Juryutlåtande

Stockholmsmässan/Nordbygg och Svenska Teknik & Designföretagen i samarbete med Svensk Betong samt Sveriges Arkitekter inbjöd i september 2015 till arkitekttävling för studenter om utformningen av ett besökscafé vid Nordbygg 2016.

Tävlingens syfte var att få fram förslag till utformning av ett café som ska fungera som en kreativ mötesplats i mässmyllret samt även som informationspunkt för Svensk Betong.

KOLONNAD

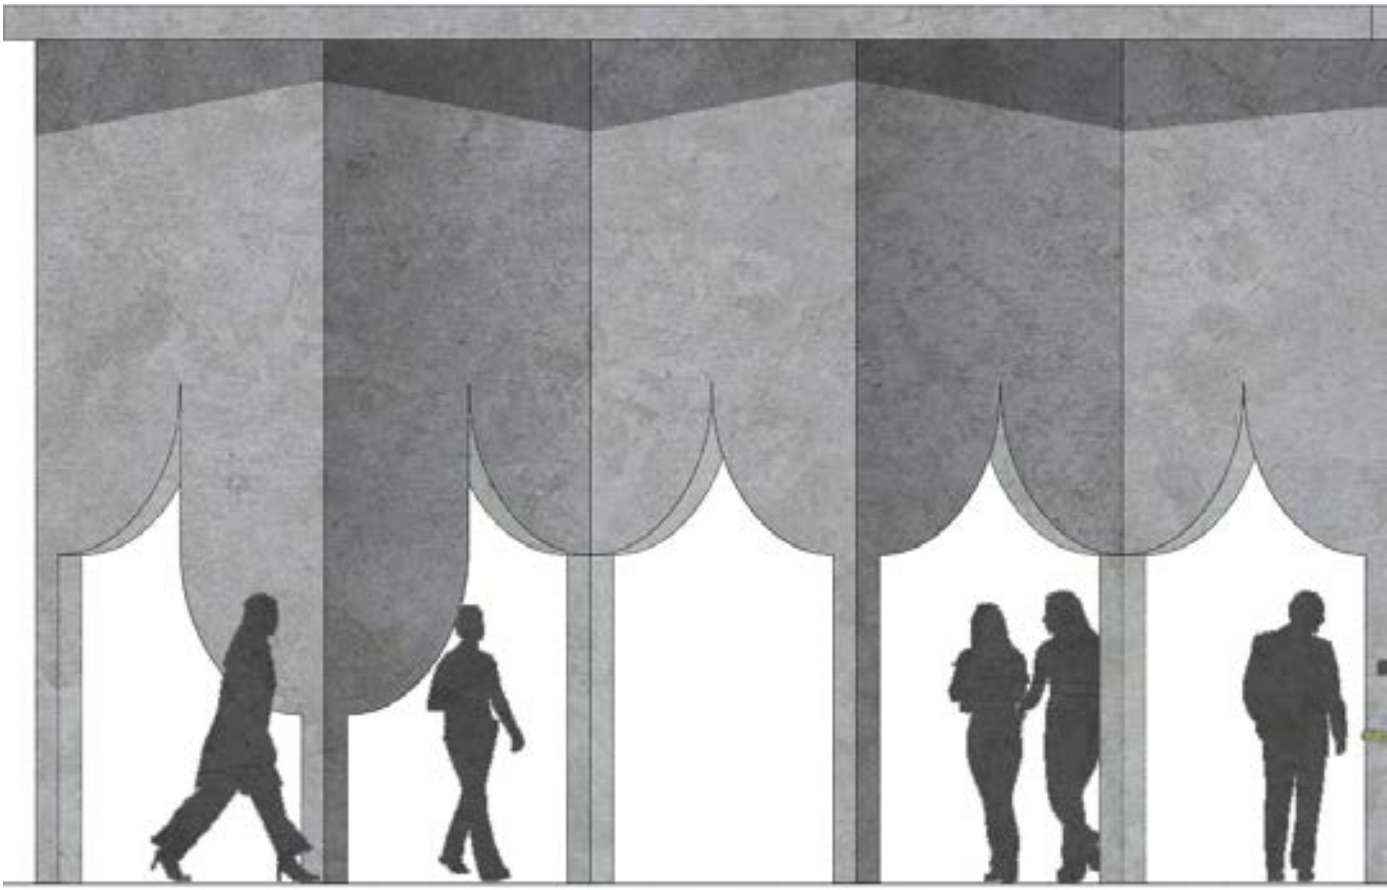
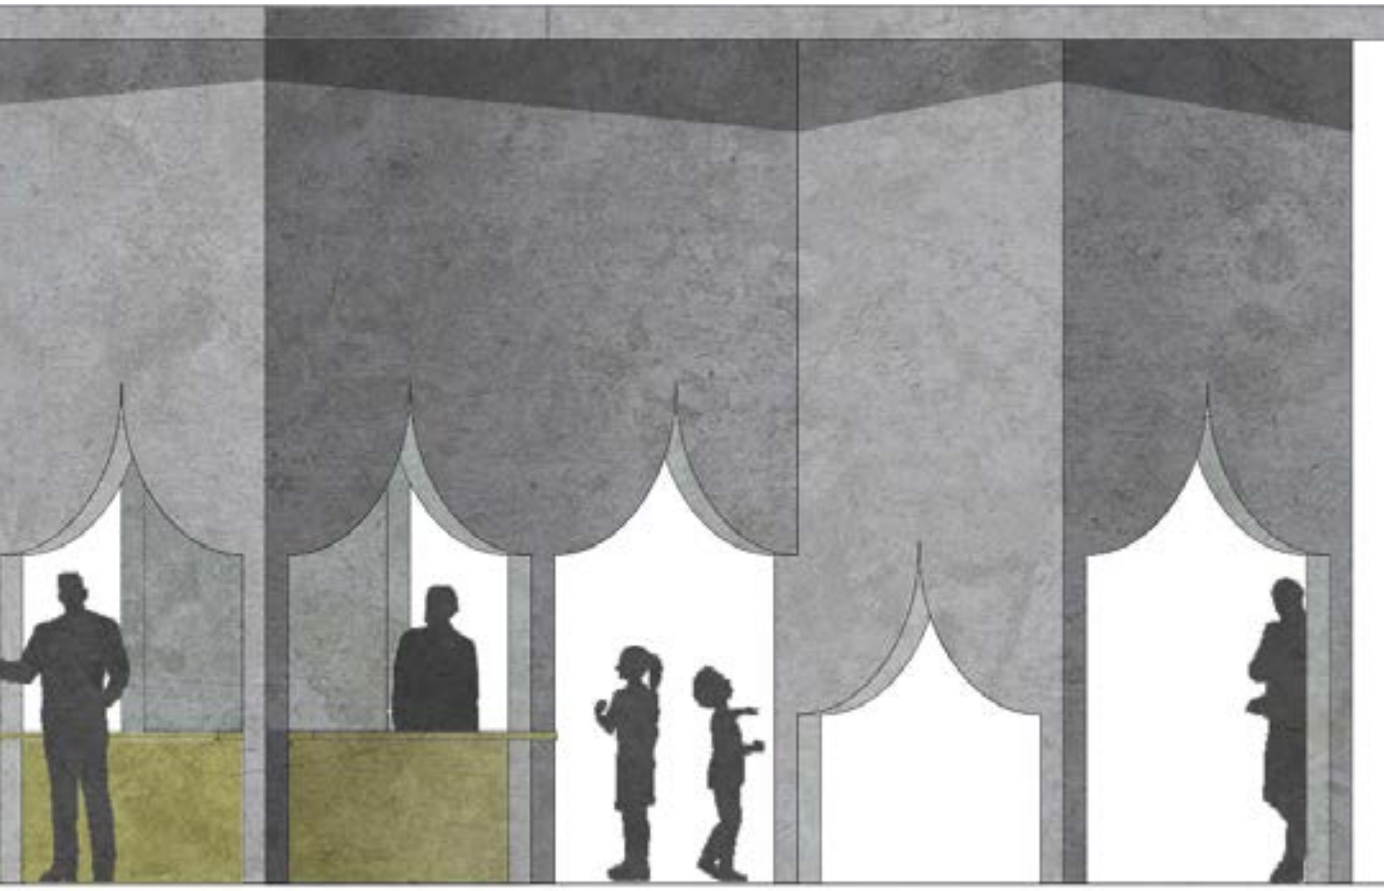
Ett elegant förslag, stramt i sin presentation, subtilt och poetiskt i sitt utförande, enkelt i sitt teatrala grepp på rummet. En skiktad scenografi skapar siluetter som av en veckad baldakin och ger ett flexibelt rum som också syns på håll. Ett på avstånd närmast textilt, lätt och svalt uttryck förvandlas när man närmar sig till en tydlig avgränsad rumslighet, uppbyggd av pelare och skivor i olika höjd. Som en kolonnad längs en sydlig piazza leker förslaget med skalan i mässhallen och erbjuder ett avgränsat rum i det stora. Draperingar tycks ömsom sväva över caférummet med hjälp av smäckra pelare, ömsom nästan nå mark och ge stadiga väggar för skydd där behovet för detta finns. Ljussättning blir här även del av förslagets dramaturgi.

Förslaget vänder i sin enkelhet på begreppet om betong som ett tungt och bärande material, och skapar samtidigt en flexibel och översiktlig miljö, avgränsad, men väl synlig. Konstruktionen behöver viss bearbetning för att kunna verkställas, till exempel behöver skala och dimension ses över, skivelement lättas upp och skarvar och fogar granskas i detalj. Juryn bedömer att förslaget bör klara en sådan anpassning utan att dess rumsliga kvaliteter eller grundkoncept går förlorade.

BALETT I BETONG

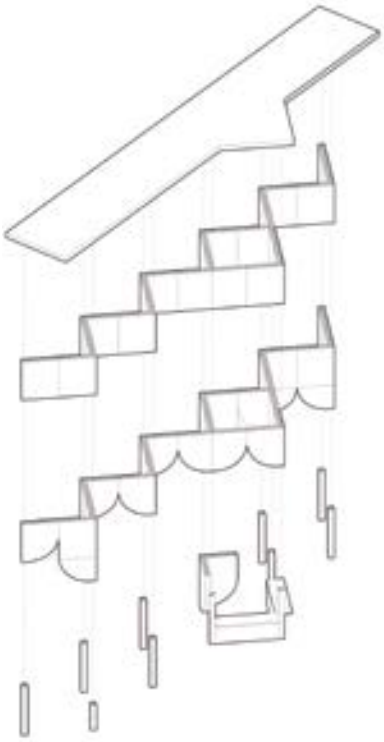
Förslaget är närapå matematiskt i sin precision, tydligt i sitt rumsskapande, och ger ett lätt uttryck trots att det är uppbyggt helt i betongskivor. Det tilltalar i sin enkelhet och i det väl genomtänkta utförandet, där gjutna skivor i princip blir självbärande, när de kopplas samman med hjälp av fogar i metall. Det brister dock till viss del i en mer poetisk dimension av den rumsliga gestaltningen. Konkava eller konvexa skivelement i olika höjd ställs samman i cirkelformade rum beroende på den rumskapande funktion de ges – 2 inneslutande caférum placeras kring en bar som bjuder in till möten. Grafisk betong används för ytbehandling av elementen, dess potential hade med fördel kunnat utnyttjas mer, liksom möjligheten till variation och spel med ljus i kopplingarna mellan de sammanfogade skivorna.
